COMMISSION ROYALE DES MONUMENTS ET DES SITES
KONINKLIJKE COMMISSIE VOOR MONUMENTEN EN LANDSCHAPPEN

Objet : BRUXELLES. Square Marie-Louise, 44.

Demande de permis d'urbanisme portant sur la division d'une maison unifamiliale en trois unités de logements, la suppression de la toiture et la rehausse de l'immeuble de deux niveaux, l'extension du deuxième étage et la transformation des façades avant et arrière.

Avis de la CRMS

Façade avant. Situation projetée

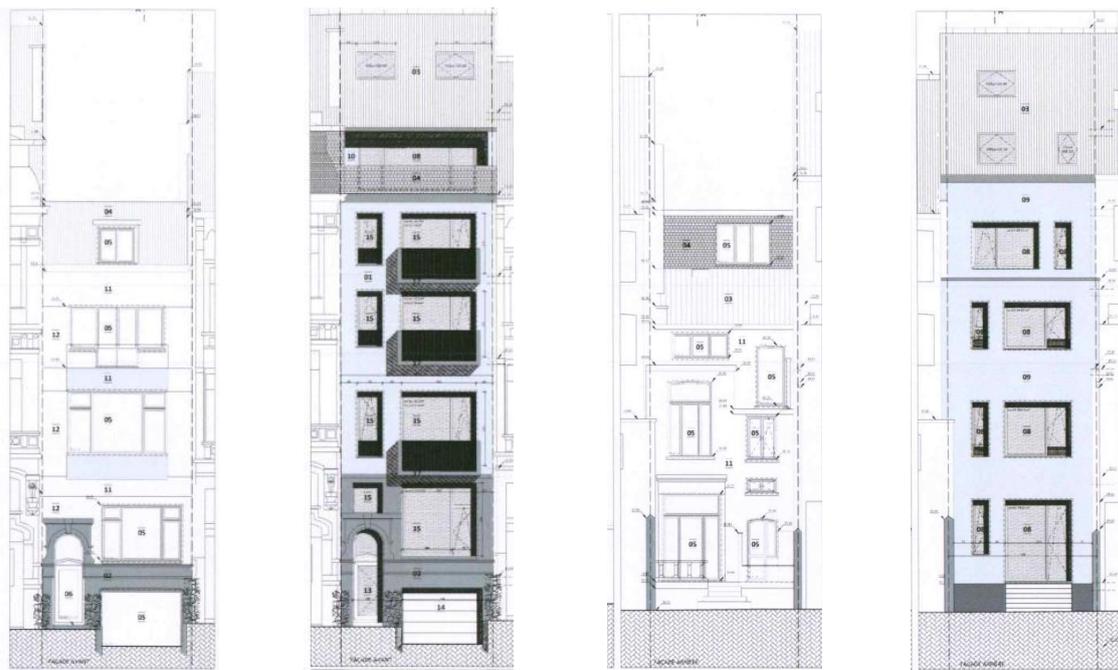
La CRMS estime que l'écriture architecturale projetée pour la transformation de la façade avant est peu appropriée au cadre architectural et patrimonial remarquable du quartier et risque de porter préjudice à la belle enfilade d'hôtels de maître. Le balcon au dernier étage est trop visible et sa matérialité s'intègre particulièrement mal à l'environnement de qualité.

Si elle ne s'oppose pas à un langage contemporain, la CRMS souhaite la recherche d'une composition plus raffinée, moins lourde et plus subtilement intégrée, tant en terme de composition que de choix de matériaux.
